Toegankelijkheid van stemlocaties

Rekenkamer Vlaardingen

onderwerp
Bestuurlijk wederhoor bij
Rekenkameronderzoek
'Toegankelijkheid van
stemlocaties'

Figuur 2. Een te smalle doorgangsroute, een rooster dat niet is afgedekt of een te smalle overbrugging maken het stemlokaal bereiken lastig

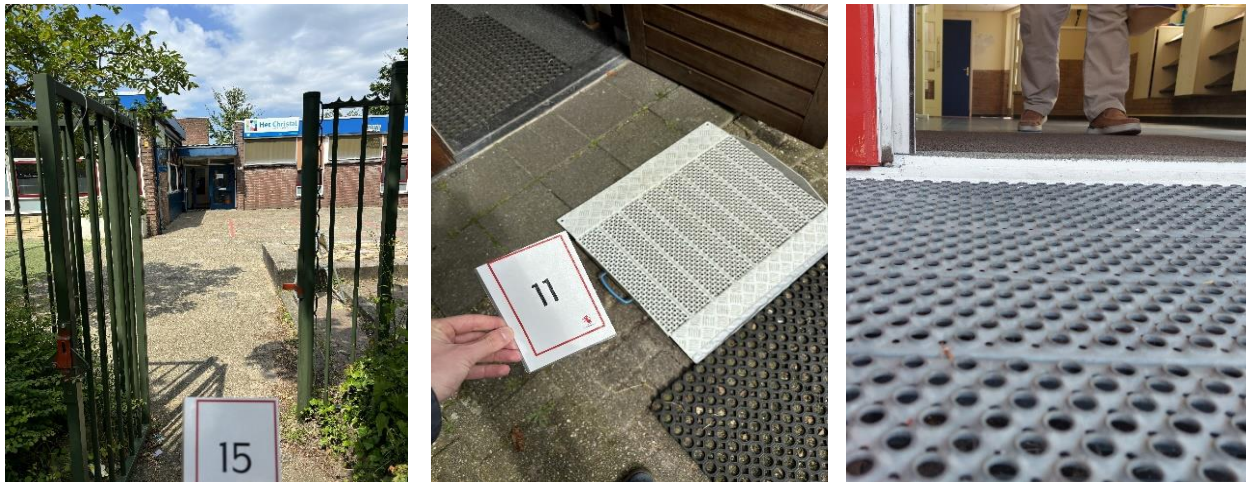
Aan de doorgangsbreedte van 1,2 meter werd niet altijd voldaan. Door een te smalle toegangsroute kon een inwoner met bijvoorbeeld een rolstoel, scootmobiel of kinderwagen niet bij de entreedeur van 2 stemlokalen komen. Bij 3 locaties waren de toegangsdeuren zelf niet breed genoeg (85 cm).

Zoals eerder genoemd hadden ook overbruggingen vaak niet de minimale breedte. Op 3 locaties was er zelfs sprake van een hoogteverschil zonder overbrugging. Hierdoor kunnen inwoners met bredere hulpmiddelen niet zelfstandig het stemlokaal betreden.
